Bericht des Gewässerschutzbeauftragten (GSB) 2019 für die Gemeinde Flintbek

Am 20.01.2020 erfolgte zusammen mit Frau Hagenah rückwirkend für 2019 eine Begehung des Klärwerkes und der Regenwasserbehandlungsanlagen.

Flintbek
RRB Ecksaal
20.01.20

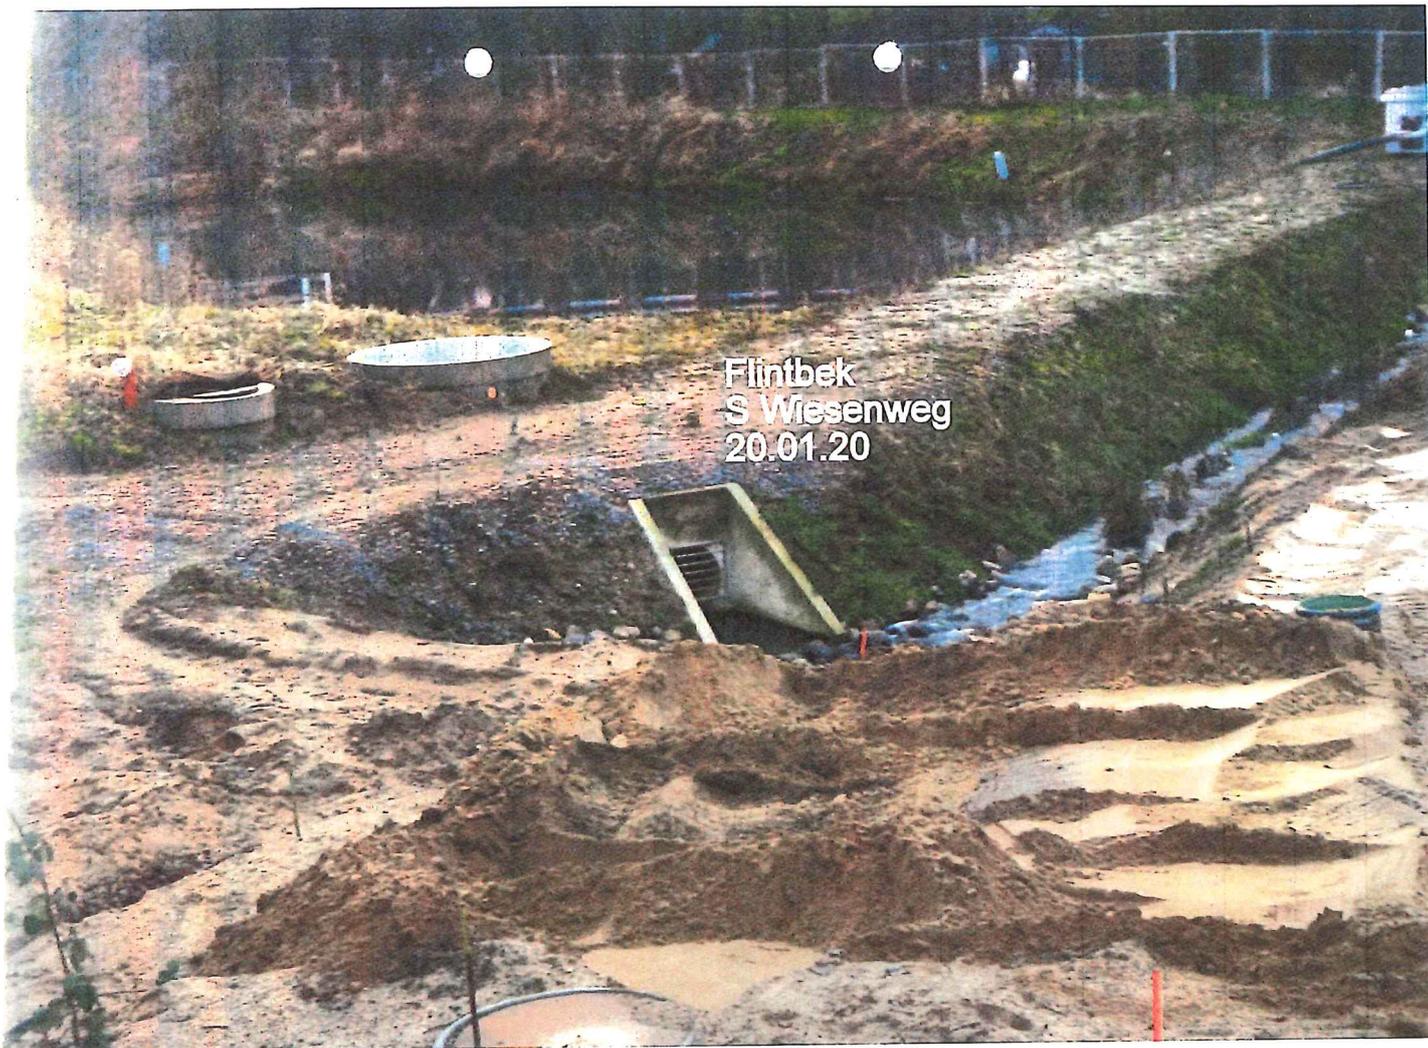
1. S Mühlenkampsredder
Keine Anmerkungen.
2. Achtern Hof / Bokseer Weg
Keine Anmerkungen.
3. RRB Ecksaal
Die Anlage hat einen neuen Zaun erhalten. 1 Foto.
4. RRB Karstsdtd
Das Regenbecken soll 2021 ausgebaggert werden.
5. S Rosenberg
1 Foto.
6. RRB Wiesenweg
Es ergeben sich durch Bauarbeiten, die z.Zt. für Aldi und
Markant durchgeführt werden, Veränderungen.
Das Regenbecken hat in Teilbereichen keine neue
Einfriedigung erhalten.
7. S Wiesenweg
1 Foto.
8. S Flintbek
Umgestaltung durch die Baustelle Aldi und Markant.
1 Foto.

Flintbek
RRB Eiderkamp / Müllershörn
20.01.20

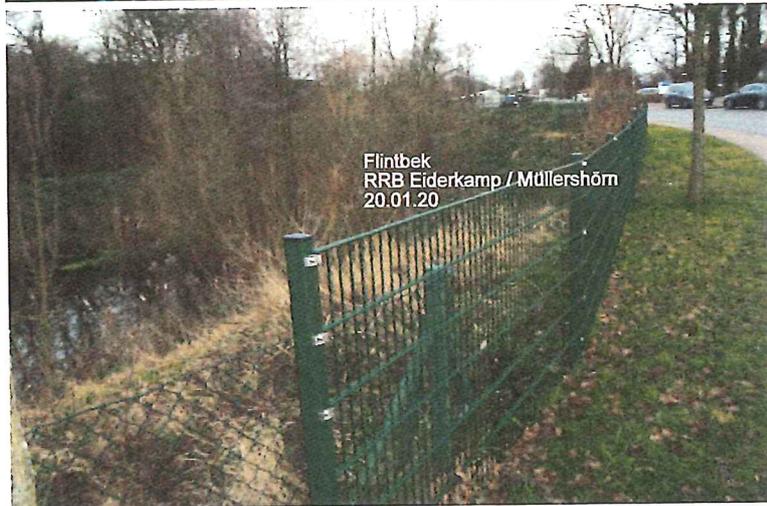
Der Bewuchs wurde zurückgeschnitten.

Mittelfristig ist die Tauchwand sanierungsbedürftig. 1 Foto.

Teilweise wurde eine neue Einfriedigung gesetzt.
